Addenda II à l'étude d'impact sur l'environnement

Construction du pont P-19138 et de ses approches sur la route 138 au-dessus
de la rivière Batiscan

Numéro de dossier MTMD : 7007-18-FE01

Figure 2.1 Principales variantes de tracés étudiées (adaptée de SNC-Lavalin, 2018)

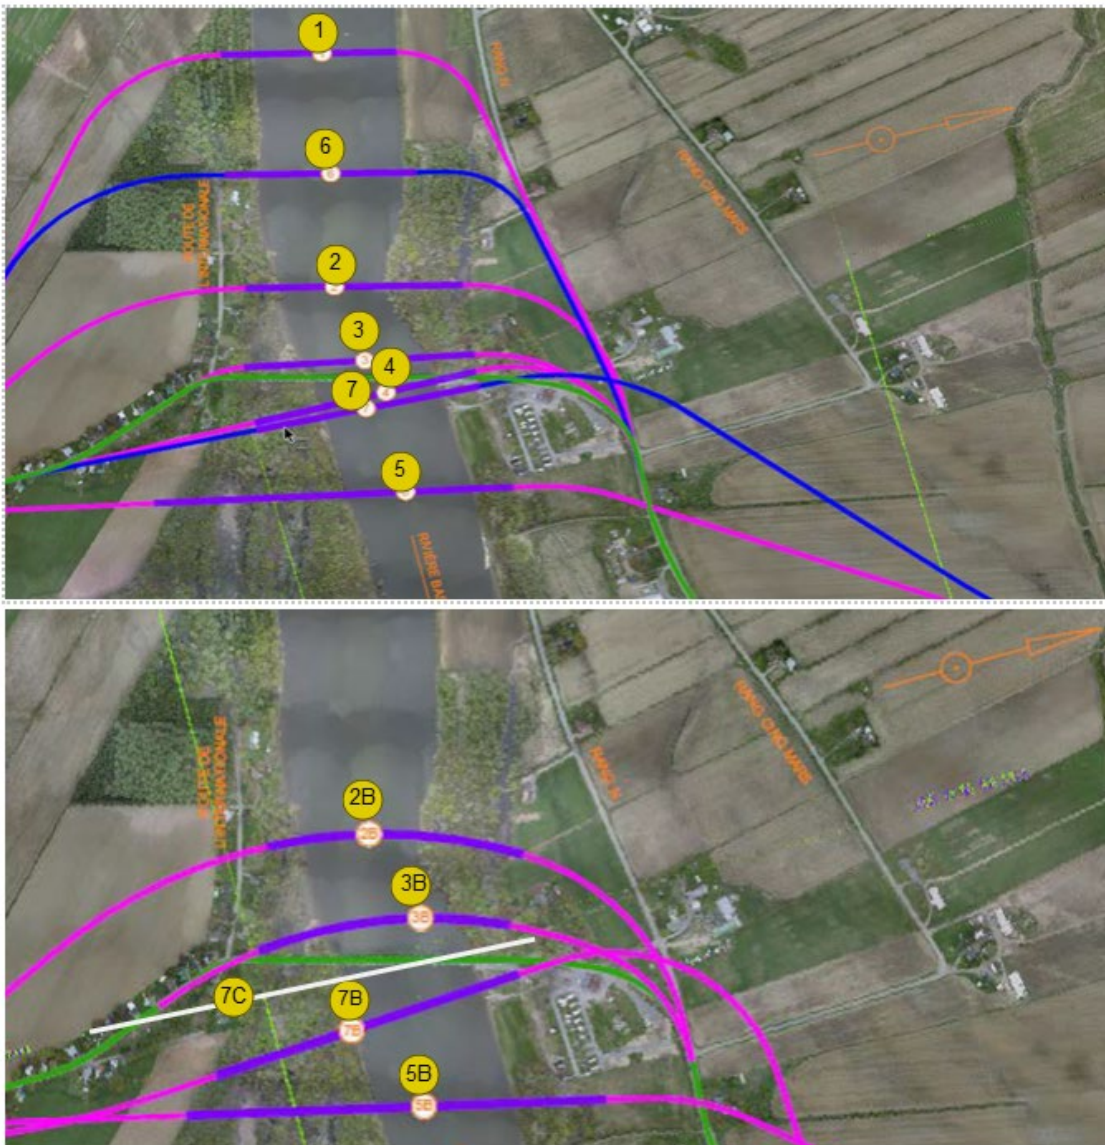
La figure 2.1 de la page 20 du rapport principal de l'étude d'impact est présentée pour situer les tracés étudiés ainsi que leurs variantes.

Figure 4-3 Carte de localisation des ouvrages projetés

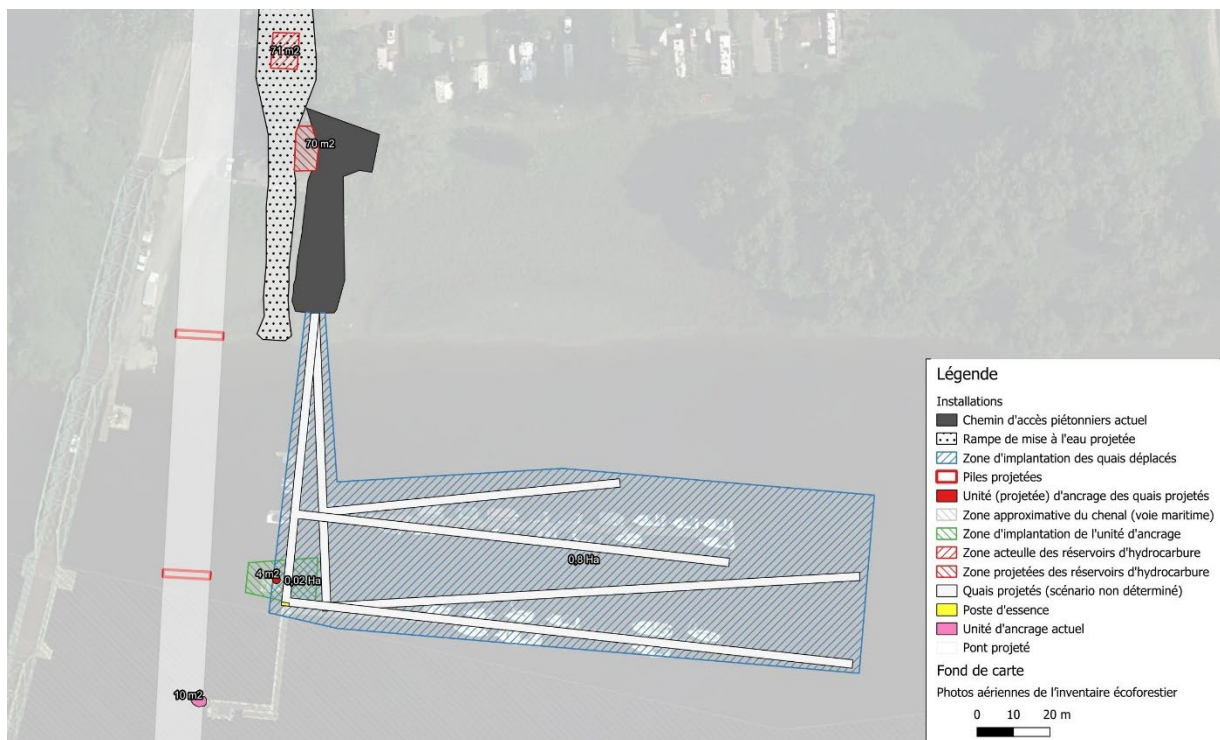
Si l'initiateur a la responsabilité du déplacement de ces quais dans le cadre de son projet, il doit détailler les différents sites envisagés pour la relocalisation des quais et les impacts appréhendés sur les milieux présents. De plus, si un nouvel accès doit inclure des empiétements en MHH, ceux-ci doivent être comptabilisés dans le tableau des empiétements temporaires et/ou permanents. L'initiateur devra démontrer que le site choisi est celui de moindre impact environnemental. L'initiateur doit également s'engager à remettre en état le site et à déposer un plan de remise en état lors de l'autorisation ministérielle qui concernera les travaux en lien avec le déplacement de ces quais.

L'emprise des travaux de reconstruction du pont entre en conflit spatial avec l'implantation actuelle des réservoirs d'hydrocarbures, rendant leur maintien en place incompatible avec le projet. Ainsi, les réservoirs d'hydrocarbures seront relocalisés à proximité de leur emplacement actuel. La superficie de la zone d'intervention projetée demeurera équivalente aux installations existantes, soit 70 m². Il reste toutefois à confirmer si cette nouvelle zone d'intervention sera située dans le littoral ou en rive. Cette information pourra être fournie en autorisation ministérielle en raison des sondages à effectuer en période propice.

Les impacts appréhendés sont une artificialisation des sols sur une superficie d'environ 70 m², entraînant une imperméabilisation partielle. Des risques de contamination des sols seront présents, mais la marina devra se conformer à un plan de protection de l'environnement. Ne pas le respecter l'obligerait à obtenir de nouvelle autorisation environnementale. Ce plan sera déposé en autorisation ministérielle lorsque la conception et la localisation finale des réservoirs seront définies.

Le chemin d'accès piétonnier, soit la rampe piétonne, sera maintenu à son emplacement actuel. Toutefois, les secteurs temporairement perturbés par les travaux, tels qu'illustrés au plan d'empiètement, feront l'objet de travaux de remise en état à la fin du chantier. Aucun impact environnemental additionnel ne sera généré pour le chemin d'accès piétonnier dans la mesure où aucun travail ni déplacement du chemin d'accès piétonnier existant ne sont prévus dans le cadre du projet. Le maintien de cette infrastructure en place permet d'éviter toute intervention.
